# PROGRAMME DÉCENNAL DE DRAGAGE D'ENTRETIEN ET LA RÉFECTION DES QUAIS INSTALLATIONS PORTUAIRES DE PORT-ALFRED, LA BAIE

ÉTUDE D'IMPACT SUR  
L'ENVIRONNEMENT - ADDENDA 1

RÉPONSES AUX QUESTIONS DU  
MDELCC DU 15 JUILLET 2016

No projet : 161-13873-00

NOTE:  
 -TOUTES LES ÉLÉVATIONS SONT DONNÉES EN MÈTRES EN RÉFÉRENCE AU ZÉRO DES CARTES MARINES (ZC)  
 -TOUTES LES DIMENSIONS SONT DONNÉES EN MILLIMÈTRES S.I.C.  
 -LES TRAVAUX D'AMÉNAGEMENTS PROPOSÉS SUR LES PRÉSENTS DESSINS NE MONTRENT AUCUN TRAVAUX DE DRAGAGE

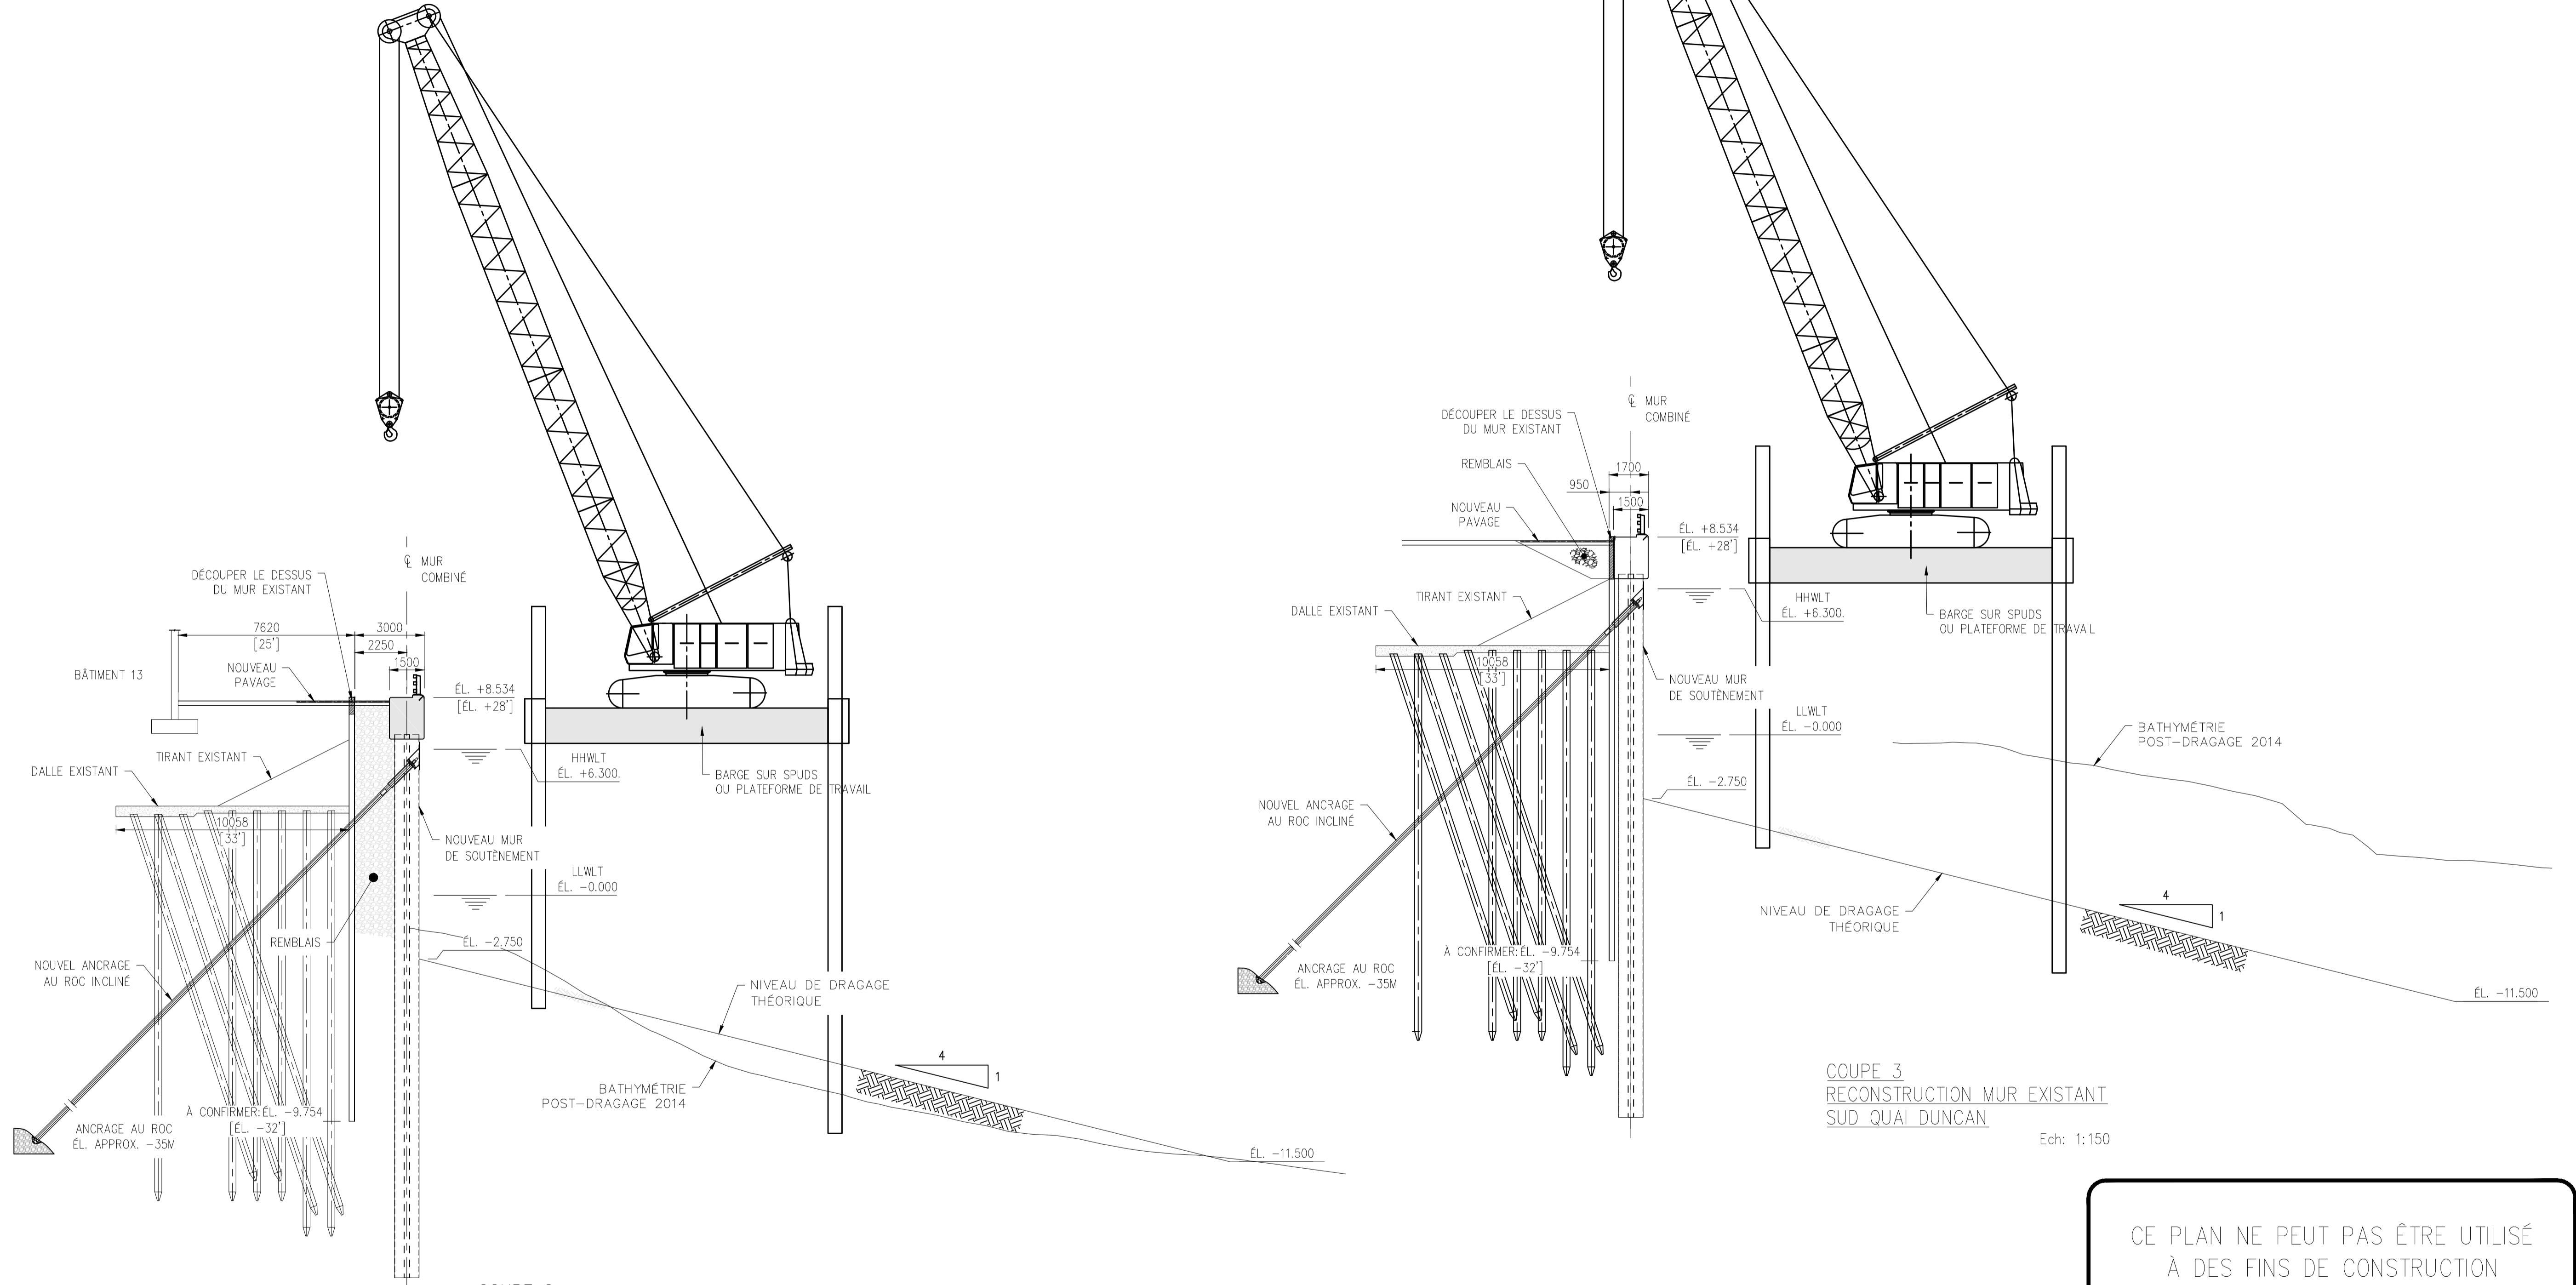
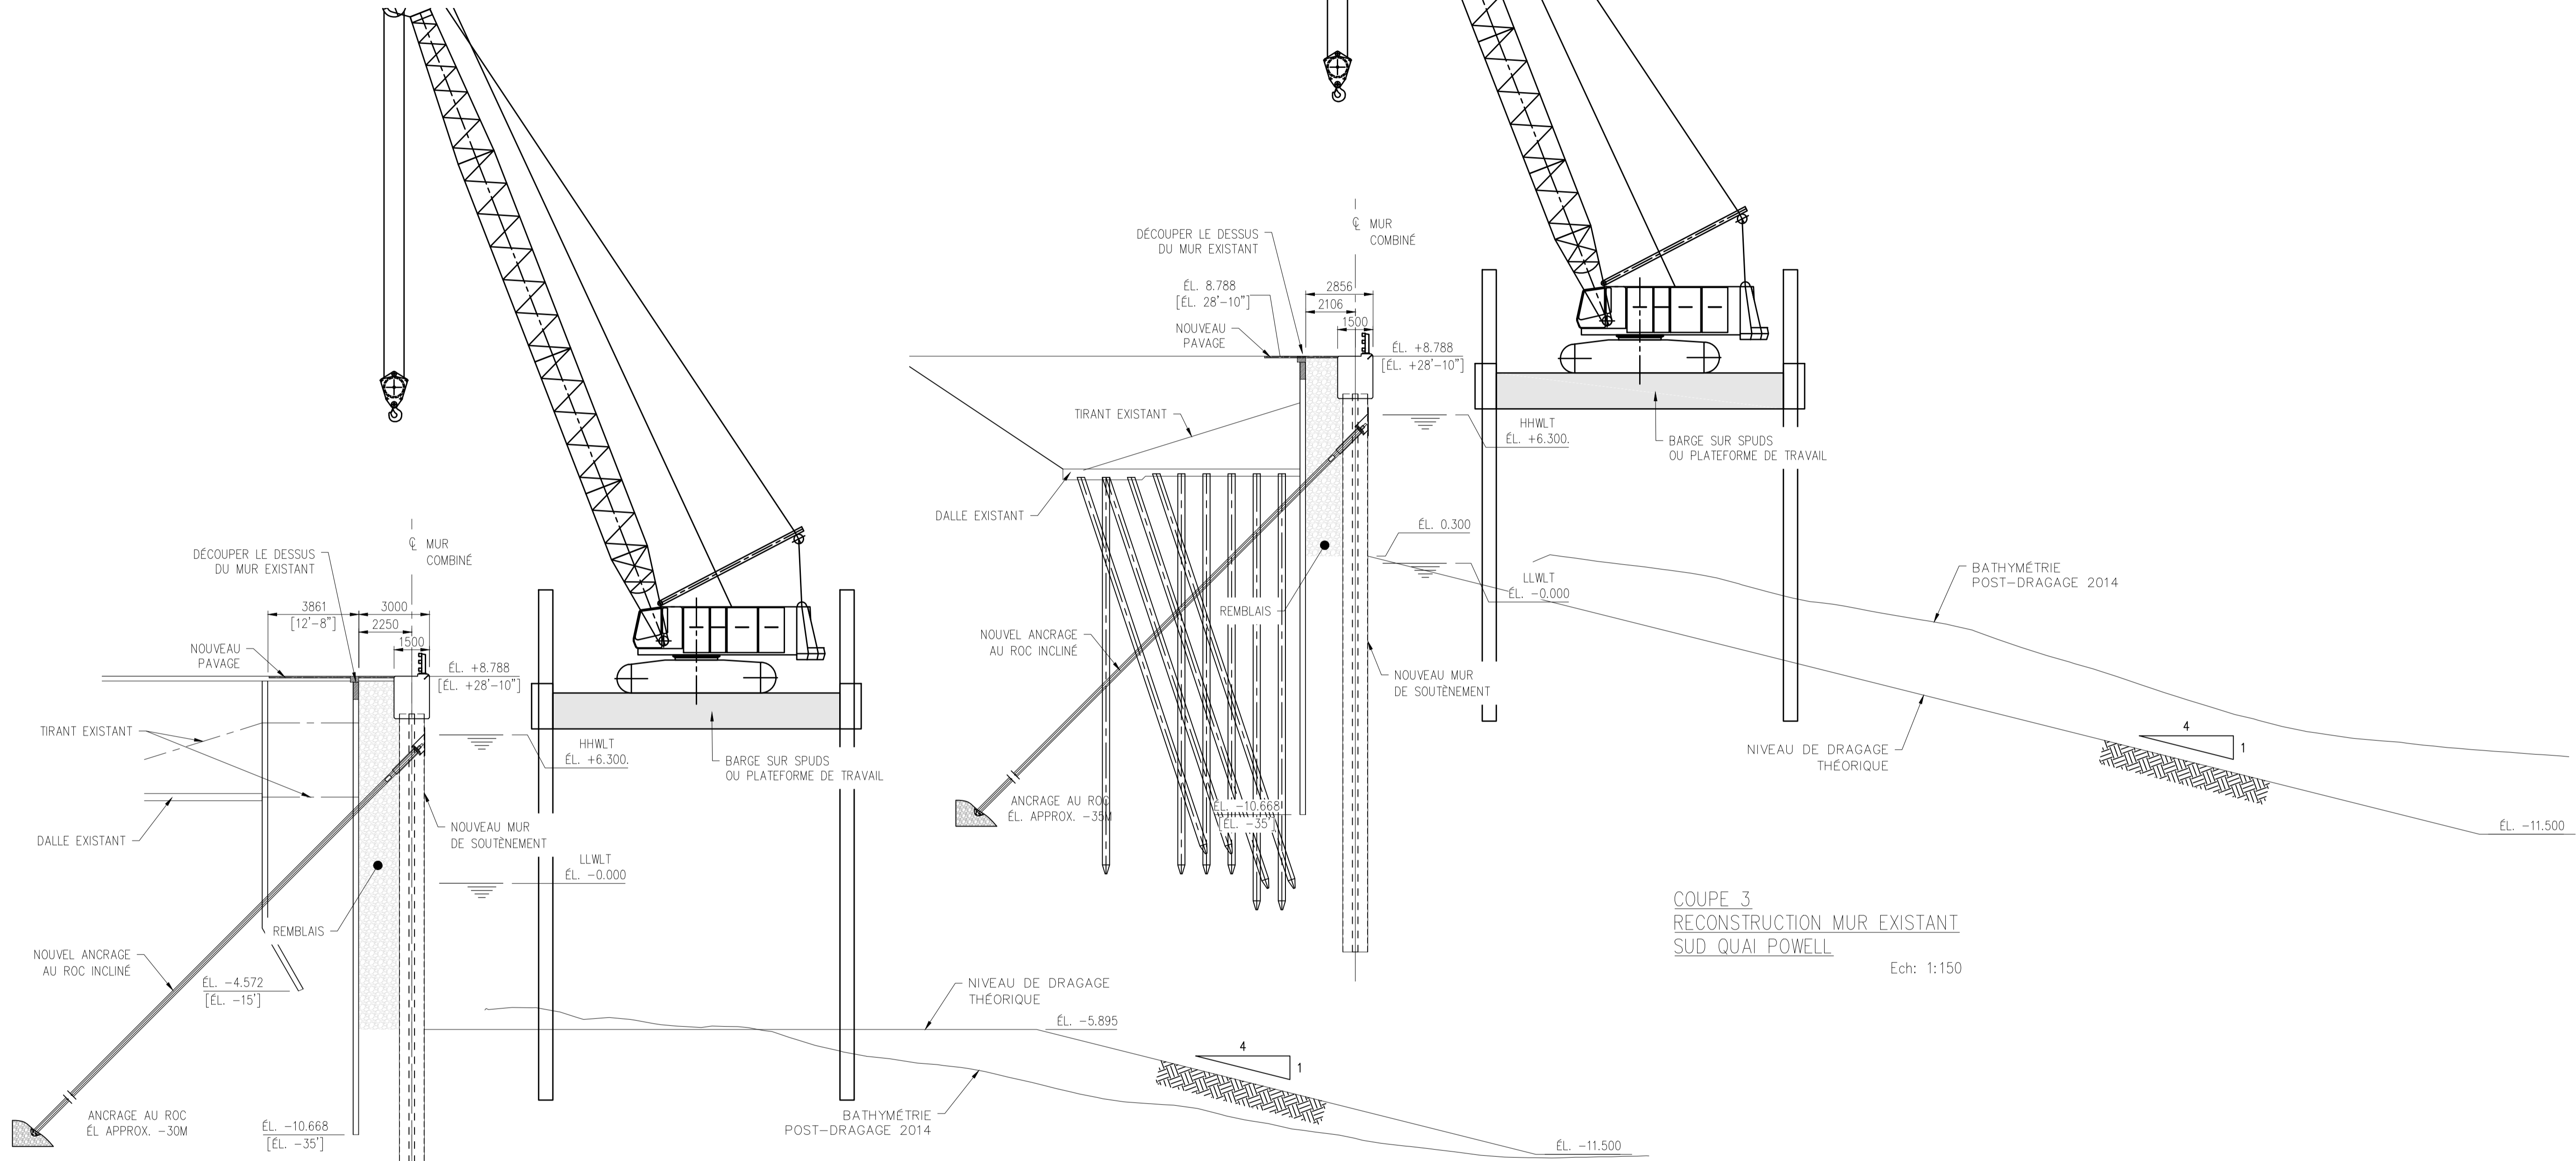
**QC.4** *L'initiateur doit également donner une description plus détaillée des travaux envisagés pour la réparation des murs de palplanches entre les quais Duncan et Powell. Des plans concepts à l'échelle doivent notamment être fournis. Ces plans doivent permettre de visualiser le profil actuel et projeté du lit et des rives du Saguenay au droit des travaux, montrer les superficies qui seront impactées par le chantier (zones d'excavation, zones de déblais, zones d'accès de la machinerie, etc.), montrer l'état et les limites de la rive (bande de 10 ou 15 mètres). Des vues en plan, transversales et longitudinales doivent être présentées. Les limites des hautes et basses marées doivent être montrées sur ces plans.*

*Le cas échéant, les nouvelles zones d'empiètement dans le littoral de la rivière Saguenay doivent être montrées au plan, et leurs superficies précises doivent être calculées. L'initiateur devra prendre en considération qu'une compensation pour la perte de milieu hydrique pourra être*

**R.4** Les travaux envisagés pour la réparation du mur de soutènement en palplanches situé directement au sud du quai Duncan consistent en la construction d'un nouveau mur de soutènement d'environ 80 mètres de long à l'avant du mur existant. Les relevés consultés montrent que le mur de palplanches présente un état de dégradation sévère au niveau des matériaux, mais également une déformation importante démontrant une instabilité évidente de l'ouvrage.

Le détail des travaux envisagés est montré sur les dessins de l'annexe A. La reconstruction du mur de soutènement se fera à une distance perpendiculaire à la rive d'environ 3,0 mètres au-devant du mur existant. Le nouveau mur sera construit à l'aide d'une paroi combinée en acier composée de pieux tubulaires entre lesquels sont insérées des palplanches. Avant la mise en place par fonçage des pieux et palplanches, un nettoyage de la ligne d'implantation du nouveau mur devra être réalisé afin de retirer les blocs de roche ou les débris s'y trouvant. Le nouveau mur sera retenu à la tête à l'aide d'ancrages au roc inclinés qui seront forés derrière le mur. Les ancrages au roc permettent de limiter grandement les excavations nécessaires sur le dessus du tablier. Le dessus du nouveau mur sera localisé à la même élévation que le mur de soutènement existant. Mis à part le nettoyage de la ligne de plantage, aucuns autres travaux ne sont prévus au fond marin. La nouvelle emprise au fond marin sera donc augmentée d'approximativement 240 mètres carrés.
